## SERVICE INFO – INA 0093

# Optické rozdiely alternátorovej voľnobežky 535 0233 10

Modely: Suzuki Jimny (FJ)  
Motory: 1.5 DDIS  
Obj. č.: 535 0233 10  
OE-čísla: 31171-84A10

Obrázok 1: staré vyhotovenie

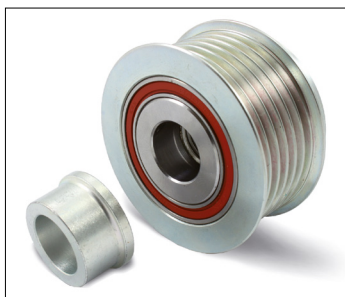
Táto servisná informácia ukazuje optické rozdiely súčasnej (obrázok 1 a 3) a novej verzie (obrázok 2 a 4).

V prípade novej verzie bol predĺžený vnútorný krúžok na zadnej strane, preto odpadá distančné puzdro zobrazené na obrázku 3.

Obe verzie spĺňajú technické špecifikácie a možno ich teda používať bez obmedzenia.
